Protokoll

DOKUMENT ID 1037860	VER 0.21.0	TILLHÖR	SIDA 1 (21)
ÄRENDE NR	GÄLLER FR O M	GÄLLER T O M	
FÖRFATTARE Ingrid Aggeryd			DATUM 2005-02-03
GRANSKAD			DATUM
GODKÄND			DATUM

Samråd om SKB:s platsundersökningar med SKI och SSI, möte nr 8

Tid: 2005-01-28, kl 9.00 – 15.30

Figur 1. Befintliga och planerade kärnborrhål i Forsmark.

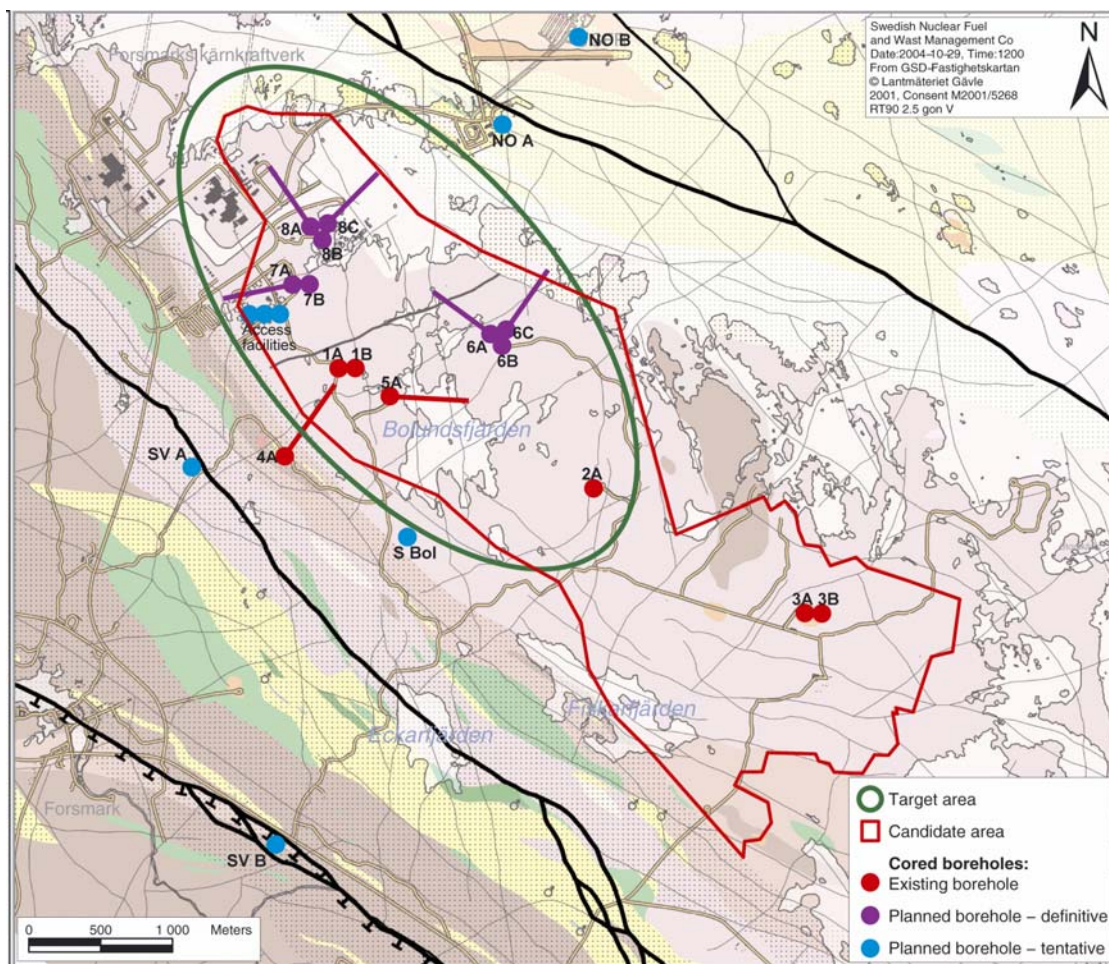
Provtagning av djupt grundvatten under 400 meters nivå kommer att ha högsta prioritet. I alla hål utom det som i figur 1 indikerats som *S Bol* samt *Access Facilities* (schaktlägeshålen) kommer det att finnas beredskap för vattenprovtagning. Provtagningsprogrammet kommer att anpassas efter hur många vattenförande sprickor som påträffas i kommande borrhål.

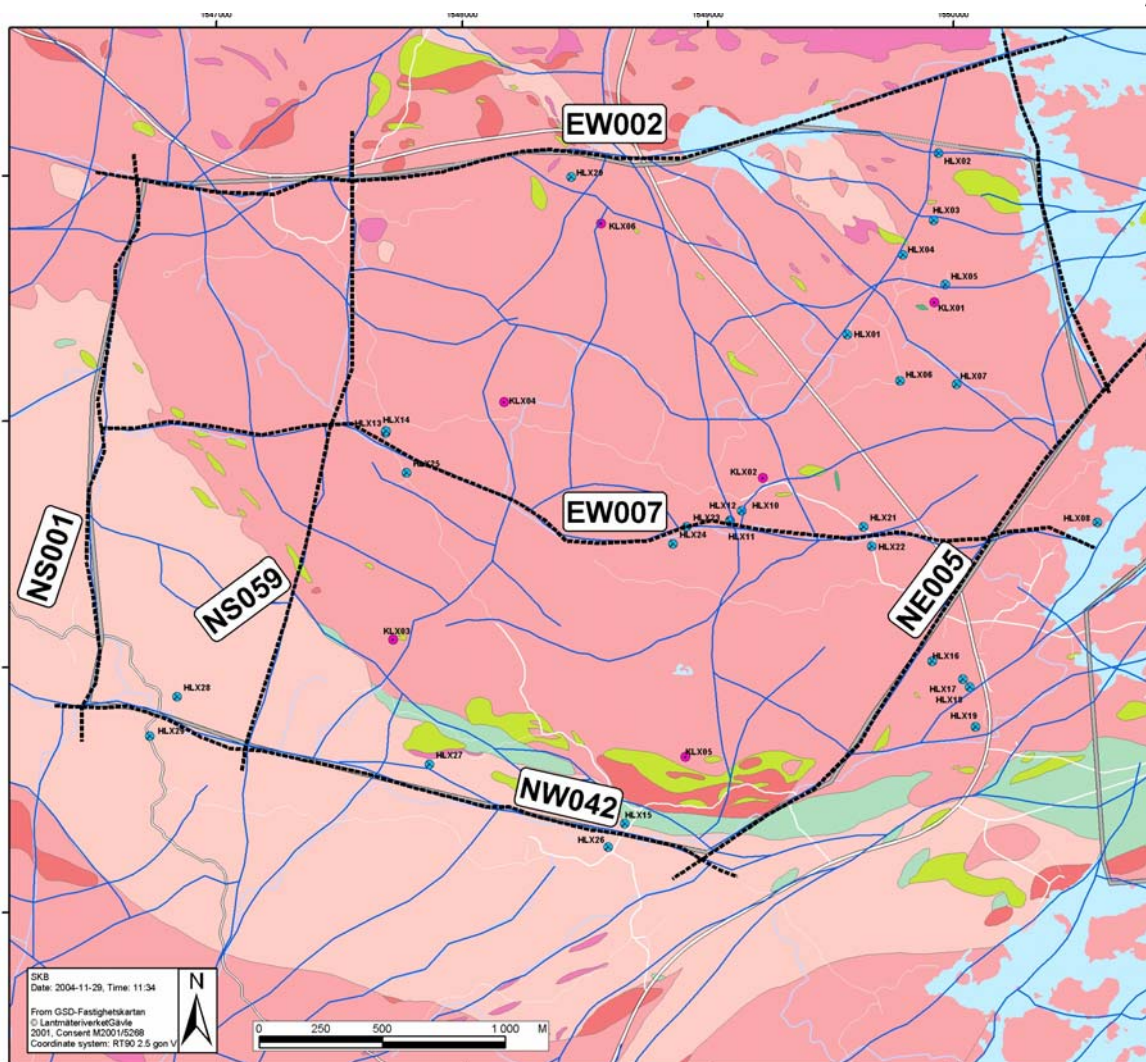
SKI frågar om det görs några fortsatta undersökningar i den södra delen av kandidatområdet.

SSI frågar om borrhningar gjorts för att undersöka linsens utbredning mot djupet.

SKB svarar att borrhningarna fortsättningsvis görs i norr. Resultat från borrhningar och reflektionsseismik finns för den södra delen av området från den inledande platsundersökningen. Monitering i borrhål sker även i den södra delen av området.

SKB svarar att borrhningar görs till ca 1 000 meters djup vilket ger resultat från förvarsdjup med marginal. Reflektionsseismik ger bra signaler ner till ca 3 000 meters djup. När det gäller djupare borrhål finns det för- och nackdelar att överväga. En nackdel kan vara risken för att öppna en väg för transport mot ytan av det salta grundvatten som finns på mycket stora djup. Samband mellan bergspänningar och djup är intressant att utreda. Hittills har inte några "break out" i borrhål förekommit och frekvensen av "core discing" i hela kärnor har varit mycket låg. Ett omfattande program finns för mätning av bergspänningar under den kompletta platsundersökningen.

Figur 2. Väsentliga lineament/deformationszoner i Laxemar.

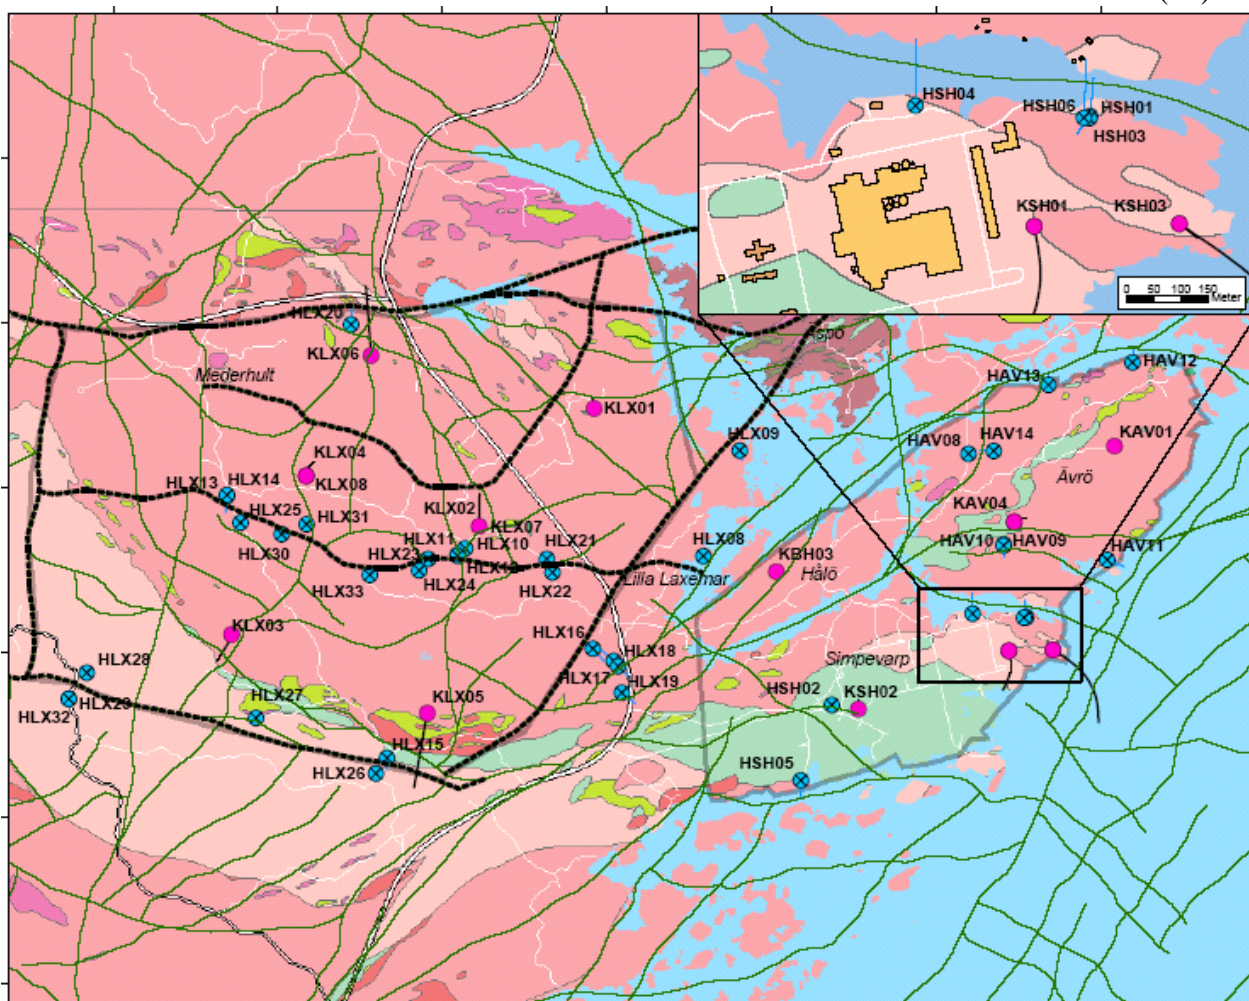
SSI frågar vad som hänt med den zon som ”tagits bort” vid senare lineamentstolkning om man jämför med tidigare tolkningar.

SKB svarar att den nya lineamentstolkningen grundas på topografi och på geofysiska helikoptermätningar medan de gamla grundas på flygmätningar. Även reflektionsseismik har genomförts i området. Modellerings efter senaste datafrys har just påbörjats baserat på denna information.
